SOPRINTENDENZA SPECIALE PER IL PIANO NAZIONALE
DI RIPRESA E RESILIENZA

Oggetto: [ID: 9078] **COMUNE DI ORTA NOVA (FG): Progetto di un impianto agrivoltaico denominato "ORTA NOVA 36.5", della potenza di 47,88 MW e del le relative opere di connessione al la RTN, da realizzarsi nel comune di Orta Nova (FG).**
Procedura riferita all'art. 23 del Decreto legislativo n. 152 del 2006 – VIA
Proponente: Società ARNG SOLAR I S.r.l.
Richiesta di integrazioni.

Elaborazione GIS: Rappresentazione degli impianti fotovoltaici in corso di istruttoria nell'ambito distanziale di 3 km. Sono rappresentati anche gli aerogeneratori realizzati e con VIA favorevole.

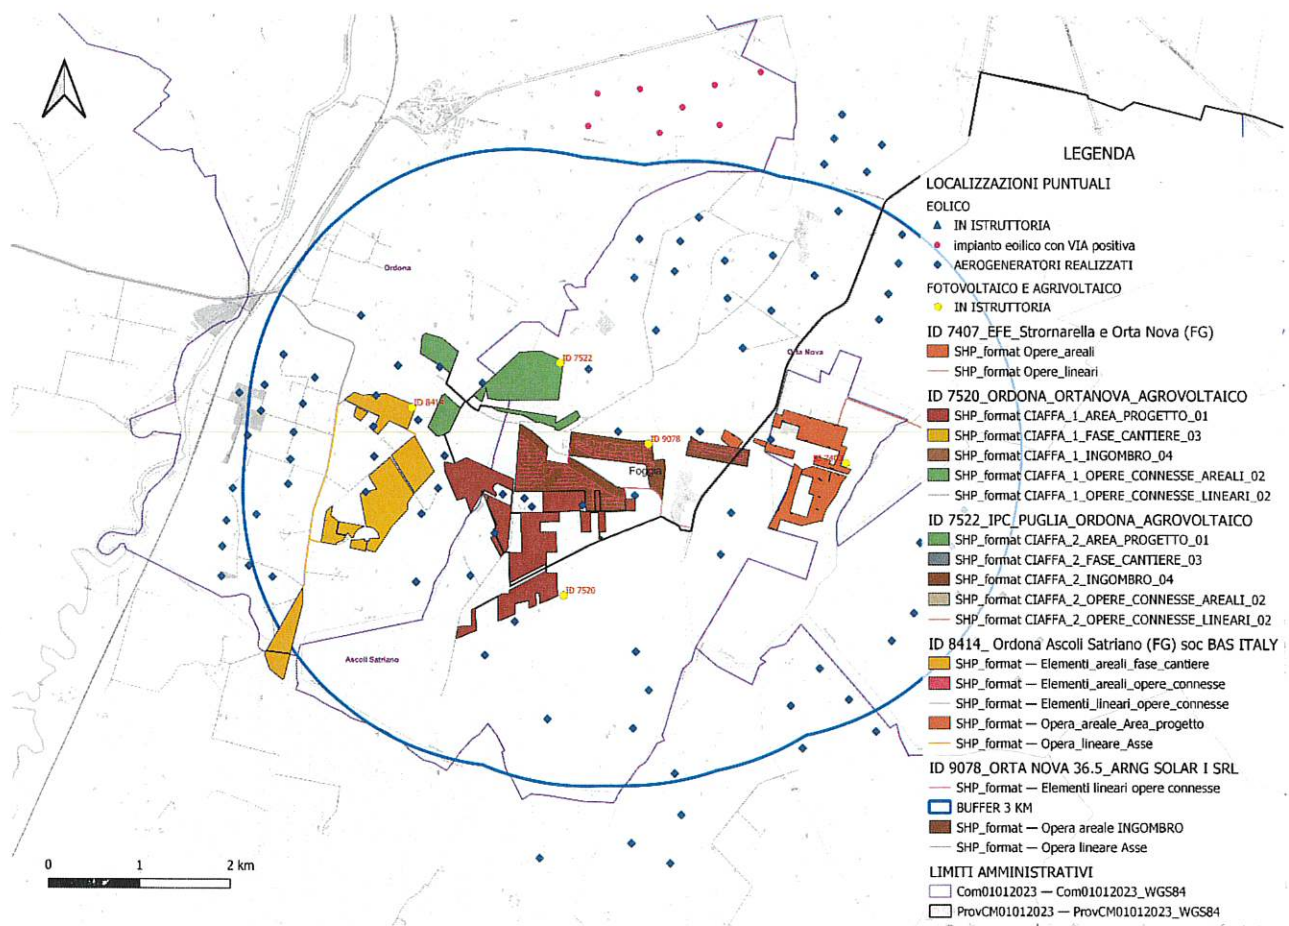
3. Integrazione dell'analisi degli impatti cumulativi (cfr. figura 35 della Relazione Paesaggistica) includendo nella rappresentazione tutti gli impianti, eolici e fotovoltaici/agrivoltaici, autorizzati e in corso di autorizzazione, presenti nell'area buffer dell'impianto in oggetto. Si segnalano in particolare i seguenti progetti in corso di istruttoria ID_7407 e ID_7520 adiacente all'impianto in esame), ID_7522 e ID_8414 (nelle immediate vicinanze dell'impianto di cui trattasi), rappresentati nell'immagine sotto riportata. Si chiede la valutazione degli impatti cumulativi determinati dalla realizzazione dell'impianto proposto con riferimento agli altri impianti previsti nel buffer do 3 km, aggiornata a seguito delle recenti decisioni della Presidenza del Consiglio dei Ministri che nella seduta del 4 maggio scorso ha espresso parere favorevole alla VIA per gli impianti ID 7520 e ID 7522
